Achtergevel
Geplande toestand

Hofstraat 157-163
9000 Gent

plan
25/39

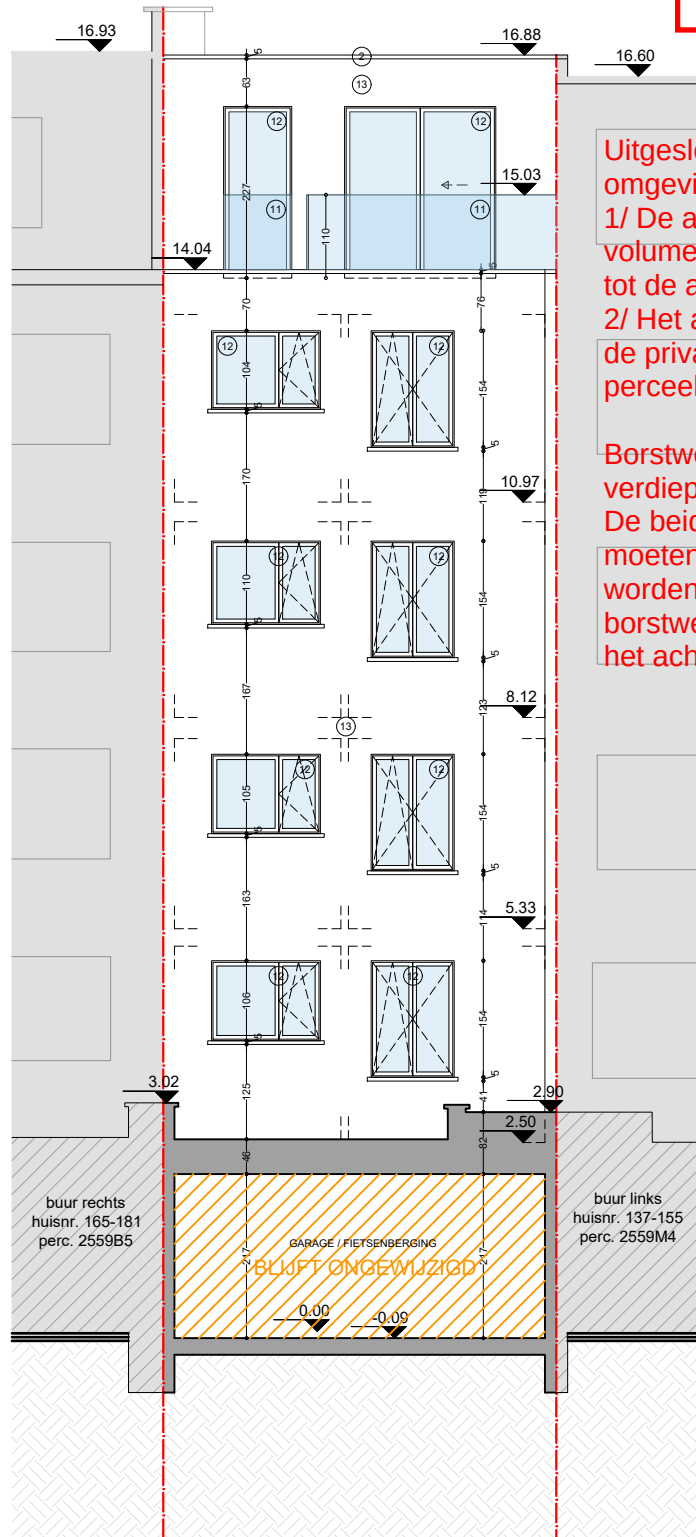
Uitgesloten uit de omgevingsvergunning:
1/ De achterste luifel (onaanvaardbaar volume, mede gelet op de korte afstand tot de achterste perceelsgrens).
2/ Het achterste dakterras (omwille van de privacy van het achter liggende perceel).

Borstwering ramen achtergevel 5e verdieping:
De beide ramen in de achtergevel moeten ter hoogte van de achtergevel worden afgesloten met een borstwering, dit om vlotte toegang tot het achterste dak te vermijden.
